CUSTOMS CONVENTION ON THE INTERNATIONAL TRANSPORT OF GOODS  
UNDER COVER OF TIR CARNETS  
(TIR CONVENTION)

Amendment 7

(Amendments which were adopted pursuant to article 60 of the Convention and which entered into force on 1 August 1986)

AMENDMENT TO THE TIR CONVENTION 1975, ANNEX 2

EXAMPLE OF SHEET LOCKING SYSTEM

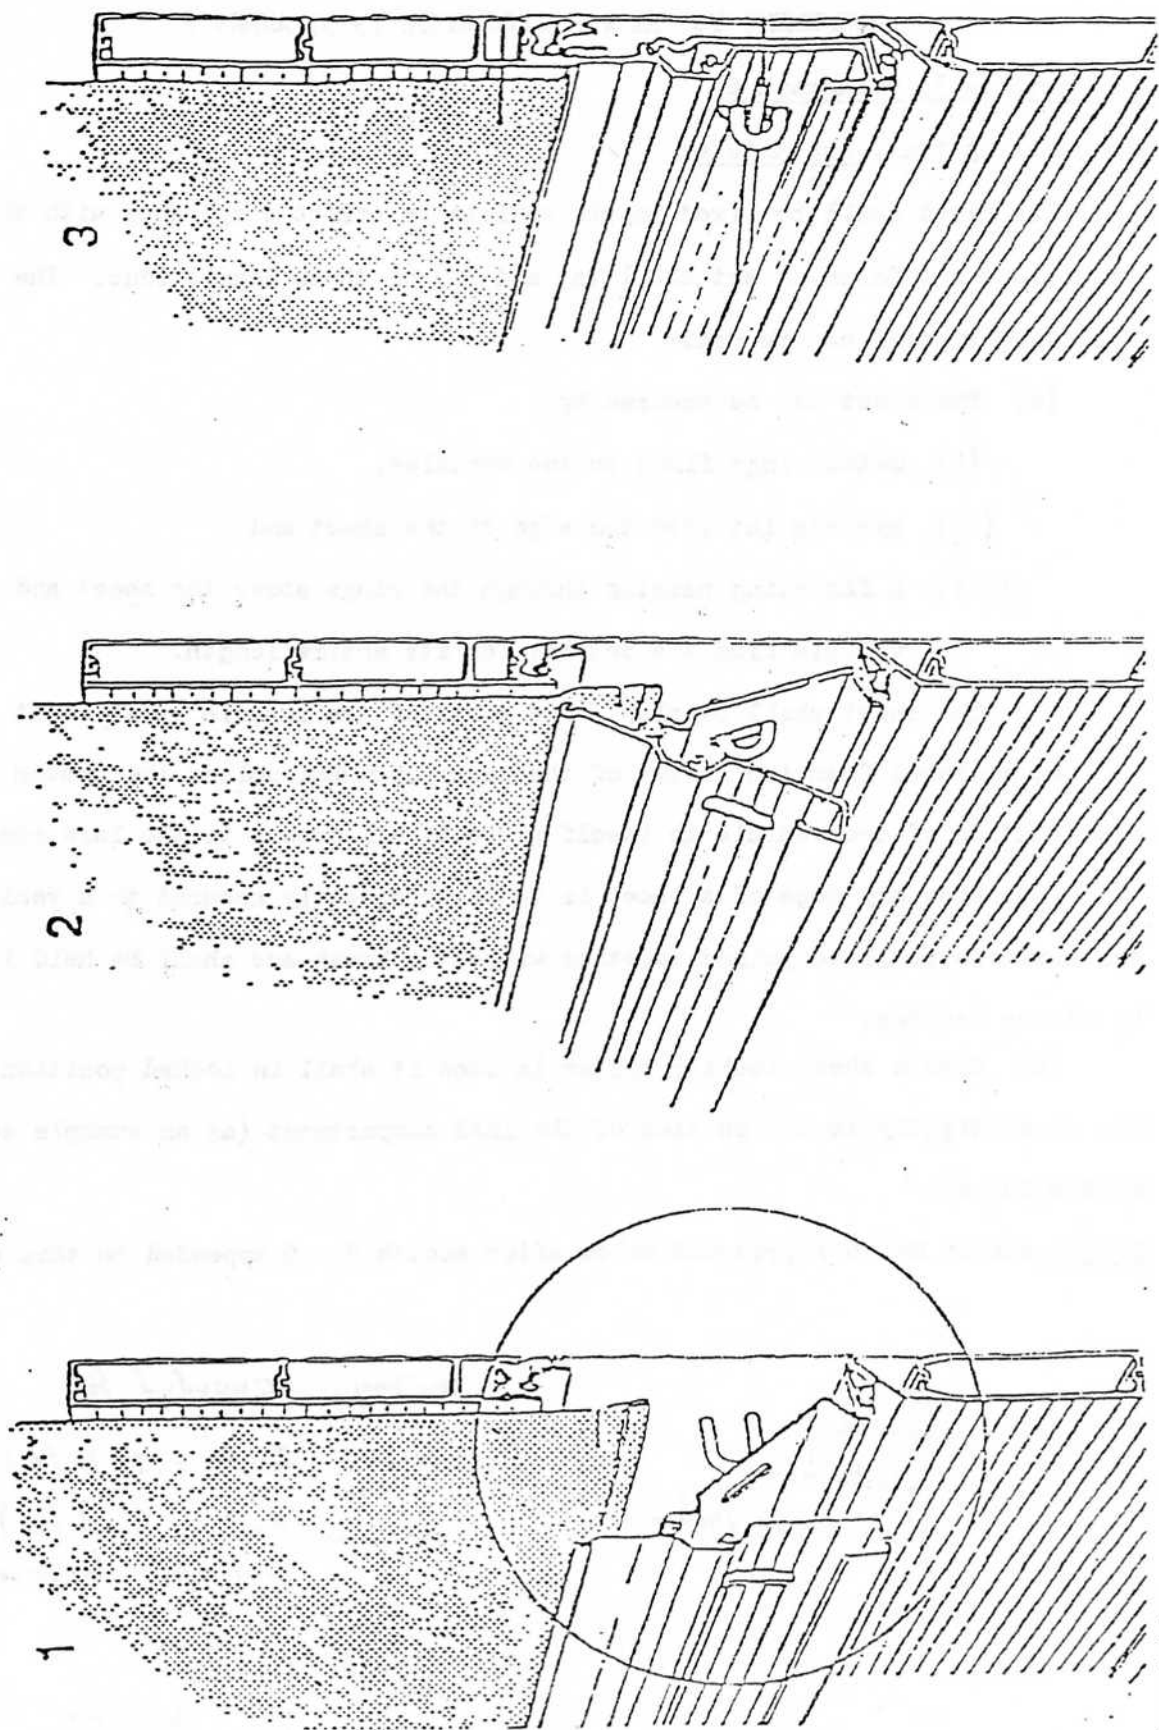
Annex 2, article 3, paragraph 6

For the existing text, substitute:

"6. The sheet shall be fixed to the vehicle in strict compliance with the conditions set forth in article 1 (a) and (b) of these Regulations. The following systems can be used:

- (a) The sheet can be secured by
  - (i) metal rings fixed to the vehicles,
  - (ii) eyelets let into the edge of the sheet and
  - (iii) a fastening passing through the rings above the sheet and visible from the outside for its entire length.

The sheet shall overlap solid parts of the vehicle by at least 250 mm, measured from the centre of the securing rings, unless the system of construction of the vehicle in itself prevents all access to the load compartment.

(b) When any edge of a sheet is to be permanently secured to a vehicle, the two surfaces shall be joined together without a break and shall be held in place by strong devices.

(c) When a sheet locking system is used it shall in locked position join the sheet tightly to the outside of the load compartment (as an example see sketch No. 6). "

Insert sketch No. 6 reproduced below after sketch No. 5 appended to this annex.

*Reason:*  
Introduction of  
sheet locking system

This sheet locking system is acceptable provided that it is fitted with at least one metal ring at each gate end. The openings through which the ring passes are oval and of a size just sufficient to allow the ring to pass through it. The visible part of the metal ring does not protrude more than twice the maximum thickness of the fastening rope when the system is locked.
